Al contestar cite este número:
Radicado DADEP No. 20263080009741

REFERENCIA: Radicado DADEP 20264000010582 del 16-01-26 (2026-EE-01394)

ASUNTO: Paradero 085A01. AK 9 - CL 131A

Imagen 1. Ubicación paradero 085A01 - anden 703557

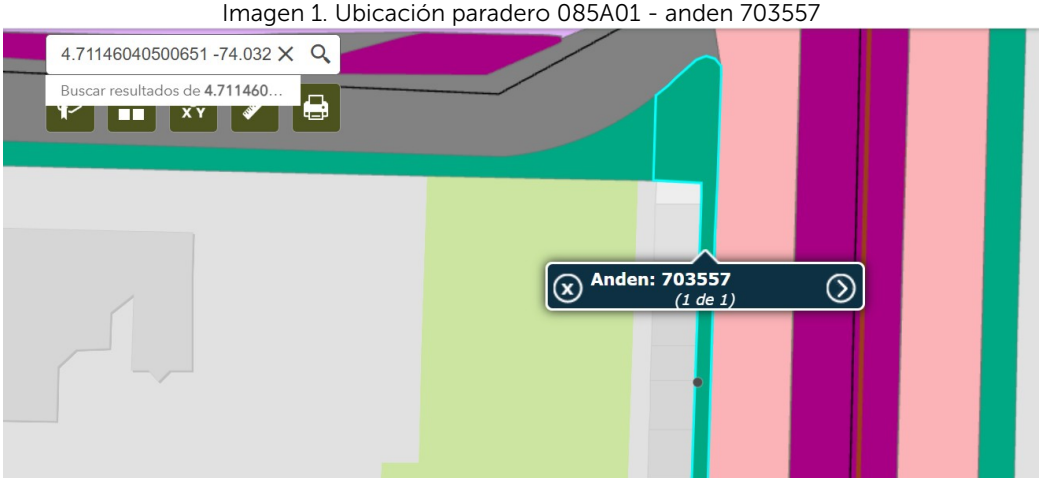
En respuesta al radicado de la referencia por medio del cual manifiesta: *"Según la visita realizada el 16 de octubre de 2025, en el marco de la priorización 2026, se proyectó una posible ubicación para el paradero como tipo T3, con un ancho de 2,30 m. Sin embargo, teniendo en cuenta el comunicado de referencia, la alta demanda de la parada, así como las visitas y comunicaciones previas con el IDU, esta Entidad revisó en SIGIDU la composición del espacio público (CIV 1004231). En dicha revisión se evidenció que la disposición del andén es mayor a la señalada inicialmente, como se muestra a continuación.",* señalando en el radicado el CIV 1004231 y PK_ID_Anden 703555, se informa que, el paradero 085A01 esta ubicado en el CIV 1004231 y PK_ID_Anden 703557 y no en el PK_ID_Anden 703555 tal y como se muestra a continuación:

De acuerdo con la información de SIGIDU, el ancho del andén 703557 es de 2.65 metros. En la visita al paradero la medida del andén dio 2.3 metros. En cualquiera de los casos, el ancho del andén donde se ubica el paradero 085A01 solo permite la adecuación de un paradero tipo 3 conforme lo especificado en la Resolución 313780 de 2023 por lo tanto su solicitud de priorizar el paradero con cenefa No. 085A01 como tipo T1 no sería valida ya que este tipo de paradero no es posible instalarse en las medidas actuales del andén de la AK 9 - CL 131A

Imagen 3. Anden 703555

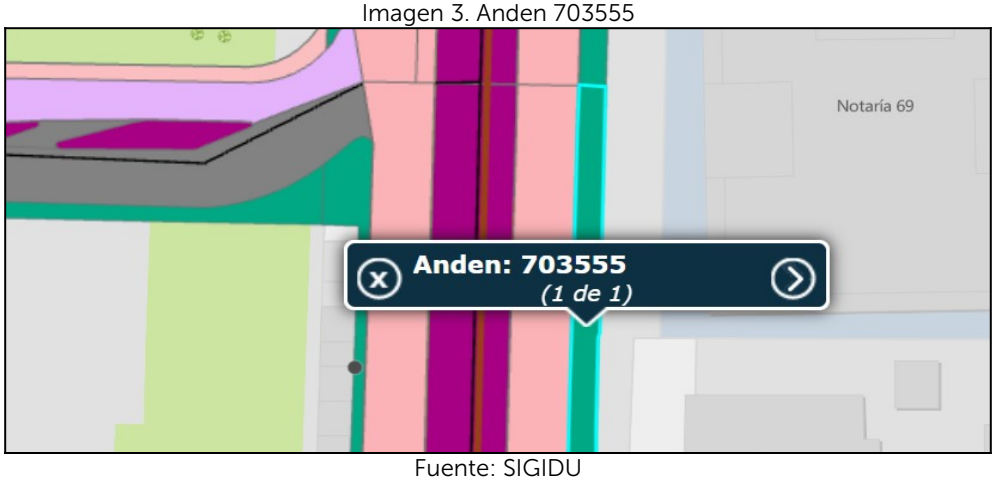
El PK_ID_Anden 703555 corresponde al anden del costado oriental tal y como se muestra a continuación:
